# 野洲市民病院整備事業特別委員会

令和3年12月17日

1. 野洲市民病院整備運営評価委員会の報告について
  - ① 前回（5月17日）の評価委員会からの経過
  - ② 基本構想、基本計画の見直しポイント
  - ③ 基本構想（案）の構成と概要
  - ④ 基本計画（案）の構成と検討課題
  - ⑤ 審議事項（診療科構成、病床数、建築計画）
  - ⑥ 各委員からの意見
  - ⑦ 今後の予定

【めざすべき病院像(図)】

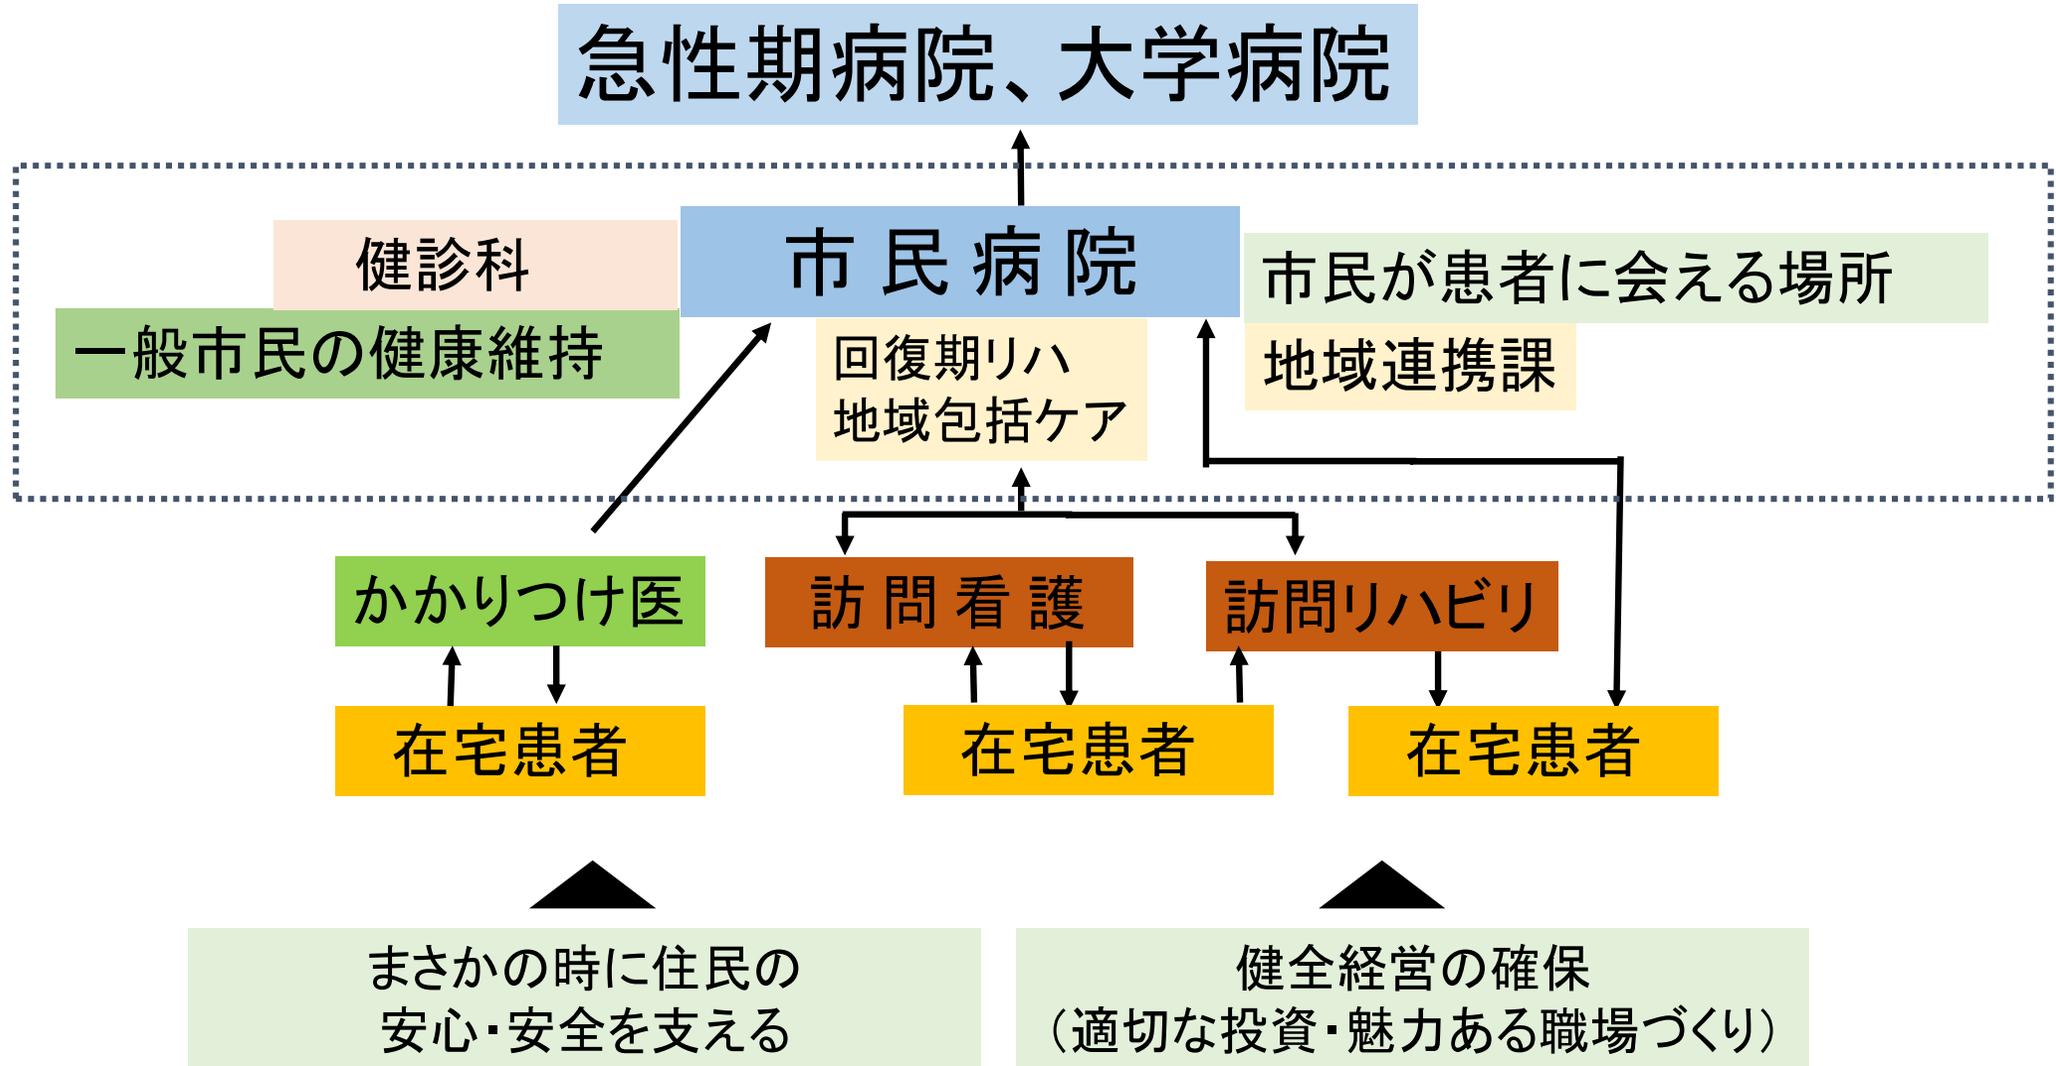
「野洲市民病院がめざす病院像」には在宅医療を推進する上で、「訪問看護・訪問リハビリが回復期リハ病床や地域包括ケア病床と連携することが重要である。」という内容を記載してもいいのではないか。

また、健康寿命の推進のために、行政等と連携して、病院でも健康・介護予防の教育の拠点をめざす。」という内容を入れたほうが、市立野洲病院の方向性も明確になるのではないか。

# A-2案（1階駐車場案）

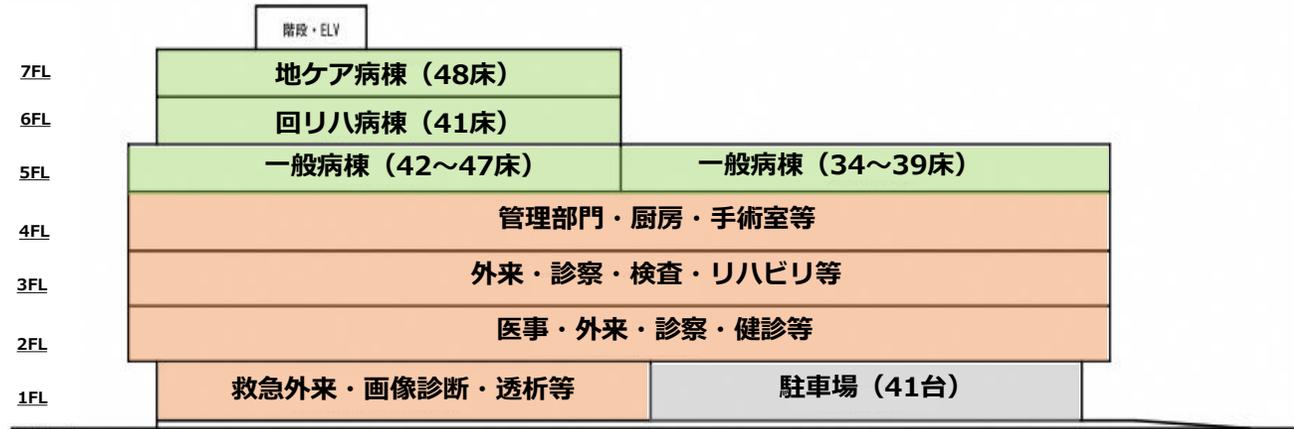
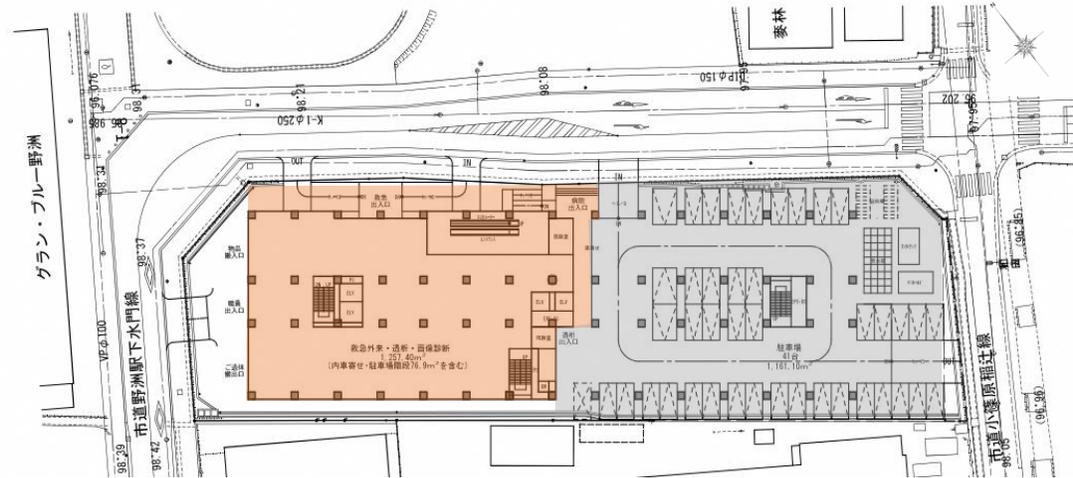
- ・駐車場は、要求水準書を作成する際に検討すれば良い。  
→ 周辺の公共施設の駐車場及び野洲駅南口整備構想の見直しにおいて公共施設の統廃合によって検討していく。
- ・十分駐車場を確保することは必要。周辺施設との兼ね合いを総合的に考えて検討されたい。
- ・駐車場をどれだけ敷地内に収めるか重要であるが、病院本体の配置を優先すべき。
- ・コストから比較するとA-2案が最適である。階数が高くなると、床面積に対し配置可能な面積が減少するため、階数が低く広く利用できる計画の方が良い。
- ・原材料の高騰も見られるので、再度入札不調にならないよう検討されたい。
